SERVICE BULLETIN

KONTROLLE DES KURBELGEHÄUSES

BEI ROTAX[®] MOTOR TYPE 912 UND 914 (SERIE)

SB-912-029 R3**SB-914-018 R3**

Siehe dazu Bild 1.

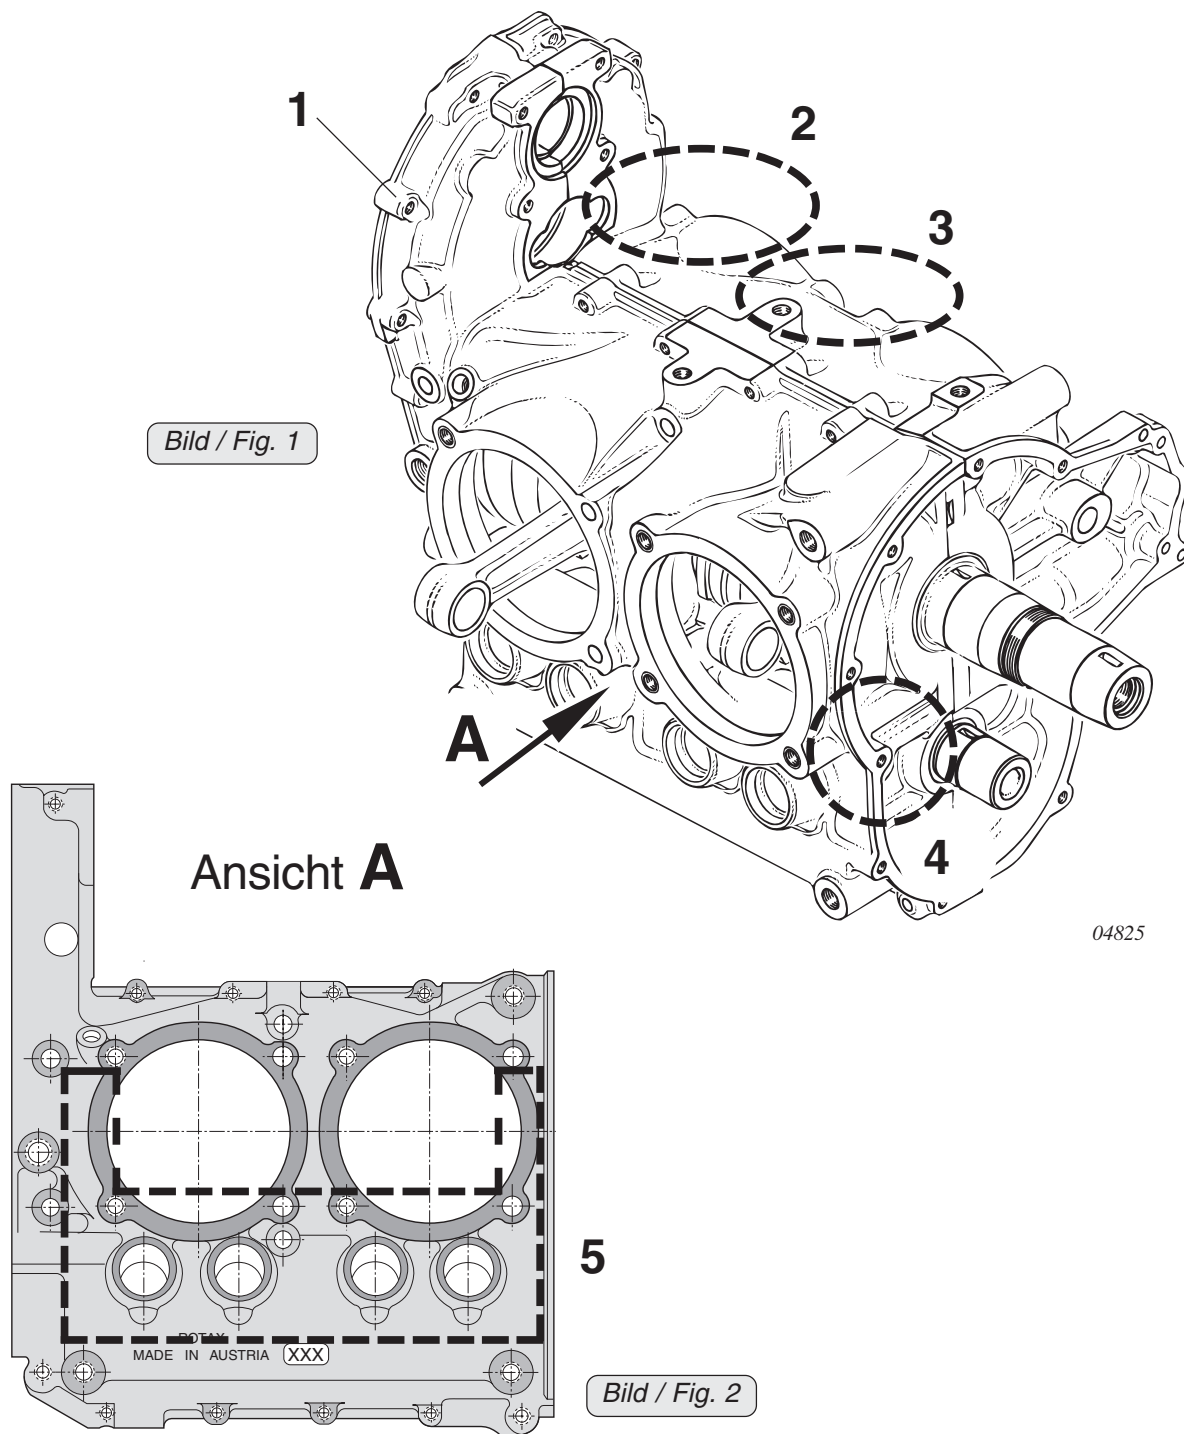
- Sichtkontrolle des Kurbelgehäuses (1) und der Motoraufhängung gemäß letztgültigem der Motortype entsprechenden Wartungshandbuch durchführen.

Visuelle Kontrolle des Kurbelgehäuses besonders:

- im oberen Bereich von Zylinder 1 (2)
- zwischen Zylinder 1 und 3 oben (3)
- im unterem Bereich von Zylinder 4 rechts unten (4) und
- detaillierte Kontrolle des Bereiches (5). Siehe dazu Ansicht **A** Bild 2.

Bei jenen Motoren, welche mit einer Kühlluftabdeckung ausgerüstet sind, ist der Bereich (2) und (3) hinsichtlich Ölundichtheiten zu kontrollieren. Wird eine Ölundichtheit festgestellt, so ist die Ursache für die Ölundichtheit zu suchen. Kann die genaue Ursache der Undichtheit, z.B. Governor etc. nicht festgestellt werden, dann muß die Kühlluftführung abgebaut werden.
